CONSELLERIA D'HABITATGE, TERRITORI I MOBILITAT

Resolució de la directora general d'Harmonització Urbanística i Avaluació Ambiental per la qual es formula la declaració d'impacte ambiental del Projecte d'Agrupació Fotovoltaica Garroners I i II, ubicada al polígon 6, parcel·la 271, terme municipal de Marratxí (exp. 270A/2024)

La declaració d'impacte ambiental del projecte d'Agrupació Fotovoltaica Garroners I i II, ubicada al polígon 6, parcel·la 271, terme municipal de Marratxí, en el termes següents:

Imatges 12 i 13: Delimitació del les zones inundables en tramitació: DPH cartogràfic en tramitació (blau), zones de policia i servitud (verd i lil·la), flux preferent (rosat) i àrea inundable en tramitació per avinguda de 500 anys (ratllat vermell).

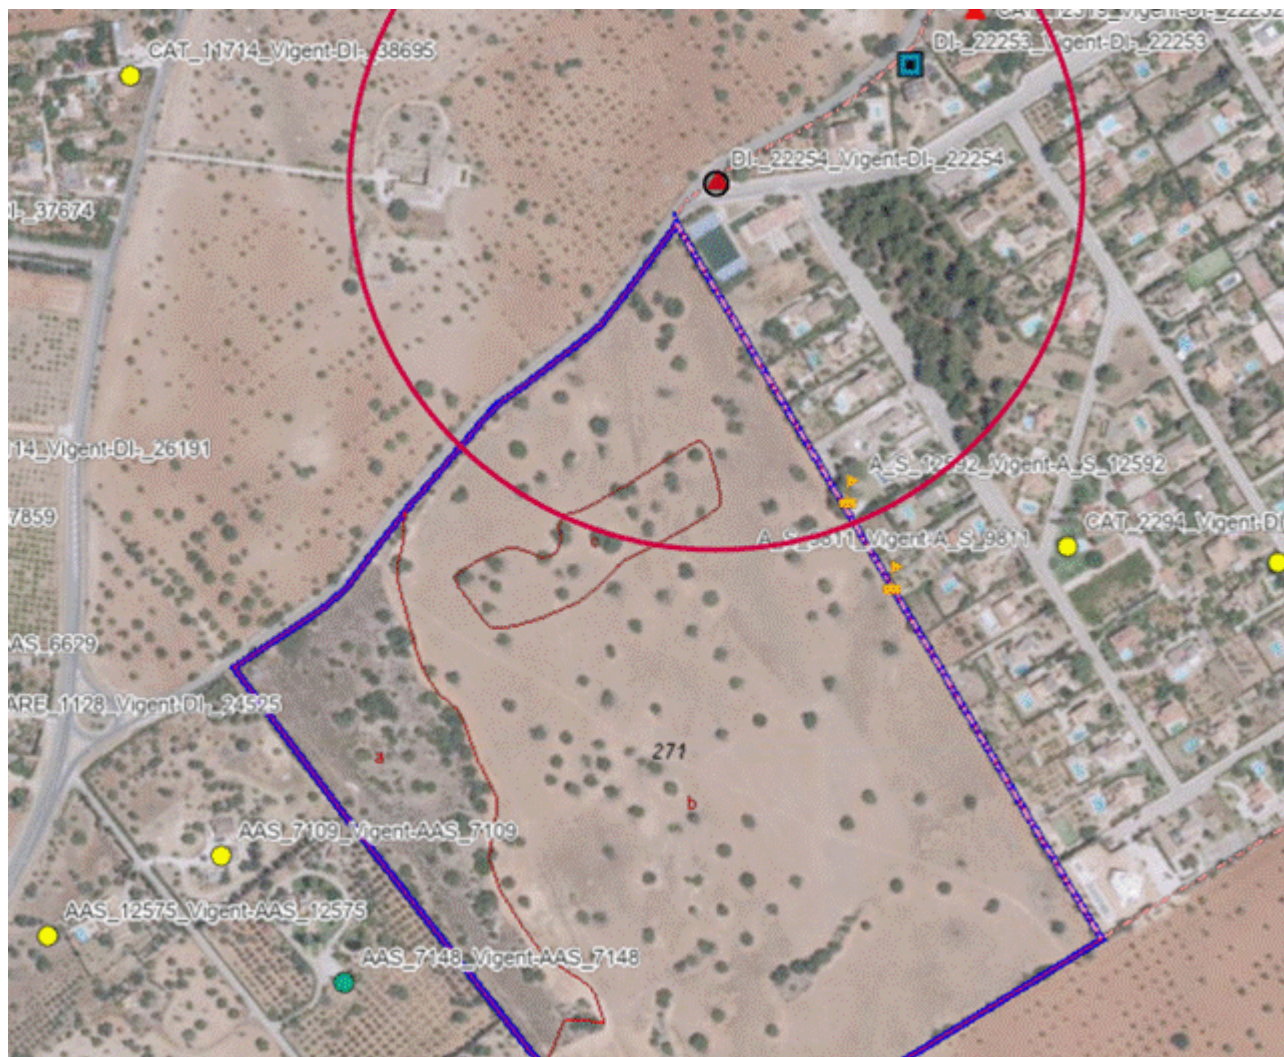
a) Segons l'eina IdeIB el disseny en planta de l'agrupació està afectat per la capa zones inundables en tramitació No ARPSI dins la qual es delimita: el Domini Públic Hidràulic Cartogràfic en tramitació, les seves zones de protecció (polícia i servitud), la zona de flux preferent i l'àrea inundable per avinguda de 500 anys.

b) Quant al traçat de les línies d'evacuació, l'associada a Garroners I està afectada per l'existència de zones potencialment inundables (ZPI), i en el cas de la línia de Garroners II, el seu traçat afecta zones inundables (Àrees amb Risc Potencial Significatiu d'Inundació (ARPSI), zones potencialment inundables (ZPI) i les zones de protecció del domini públic hidràulic (torrent Gros).

Imatges 19 i 20: Ubicació d'instal·lacions executades (blau), amb DIA favorable (verd) i en tramitació (groc) per a radis d'anàlisi de 6 km i 3 km respectivament.

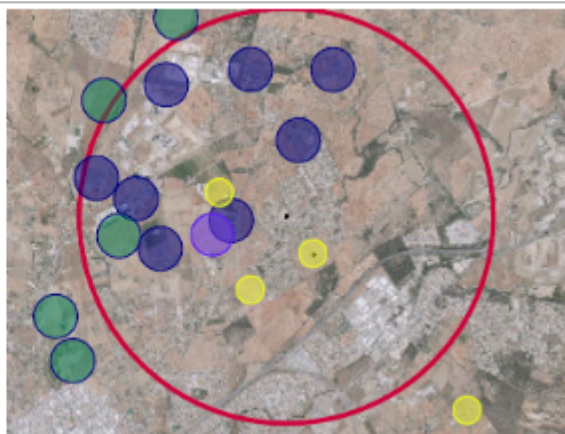
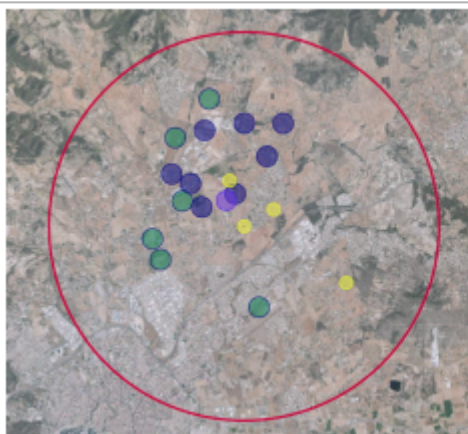
- Per a un radi de 6 km de l'agrupació projectada, es localitzen un total de 8 instal·lacions fotovoltaïques executades, 6 projectes fotovoltaïcs amb DIA favorable i altres 4 projectes més en fase de tramitació ambiental.
- Per a un radi de 3 km respecte del nucli de la urbanització Es Garrovers - Son Daviu, el nombre d'instal·lacions fotovoltaïques executades i altres amb DIA favorable és d'un total de 10, sense tenir en consideració les 3 que es troben actualment en fase de tramitació ambiental.

Imatge 22: Implantació detall tàlvegs (octubre 2024).

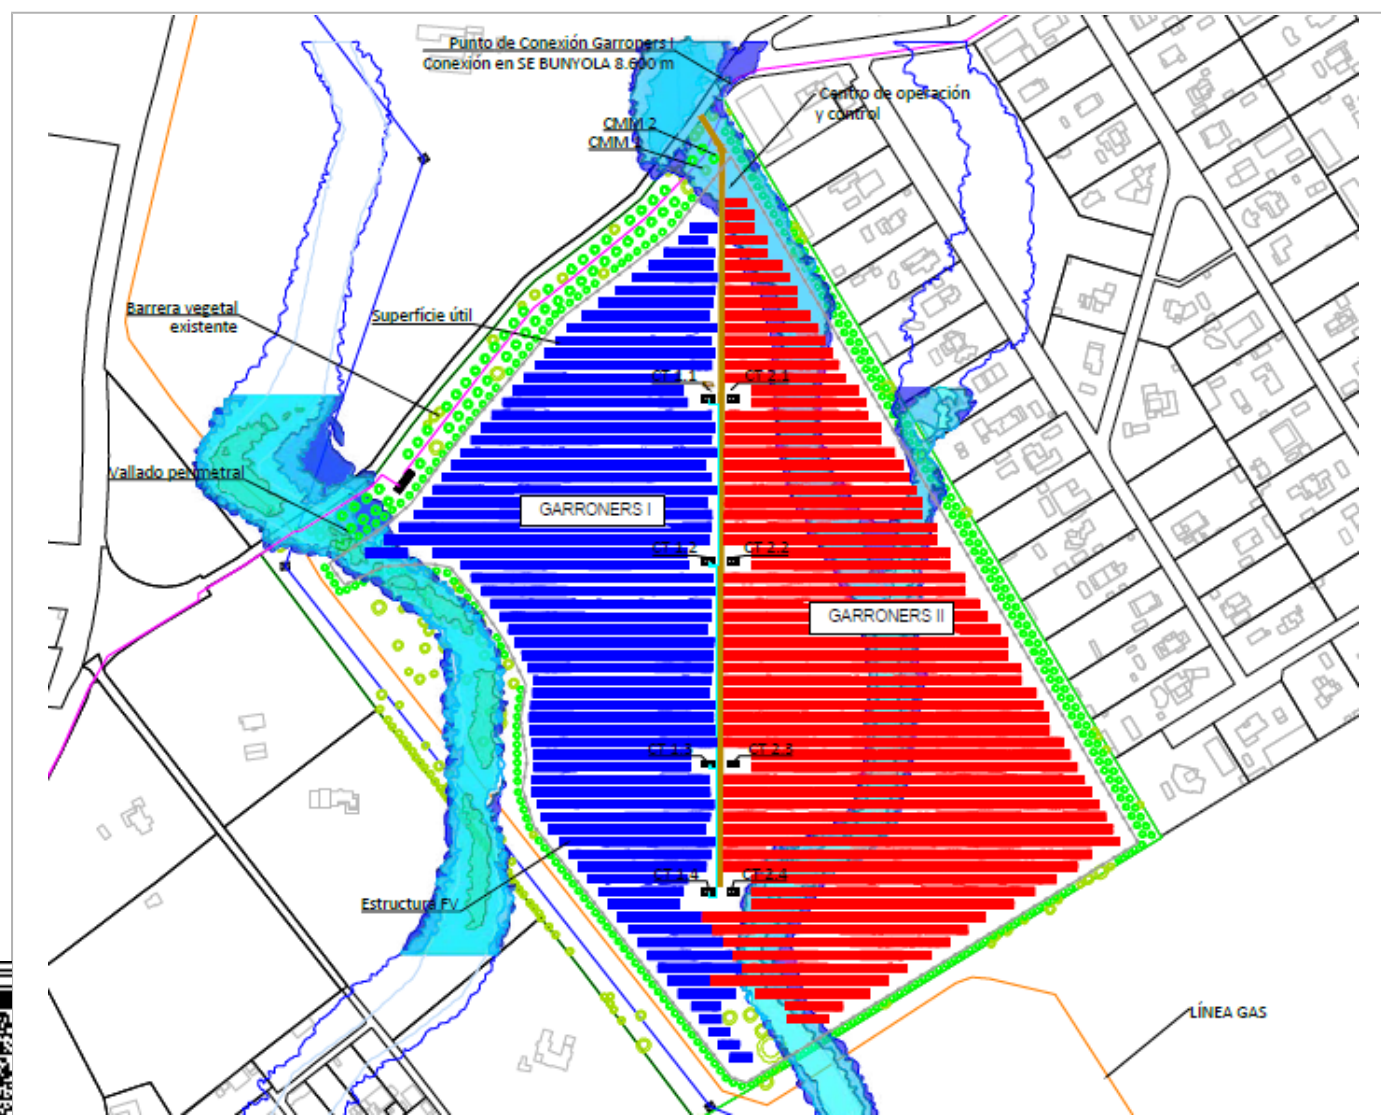
- a) La planimetria que acompanya la separata mostra l'emplaçament dels dos centres de maniobra i mesura en zona de flux preferent igual que una gran part dels mòduls fotovoltaics de la part corresponent a Garroners II.
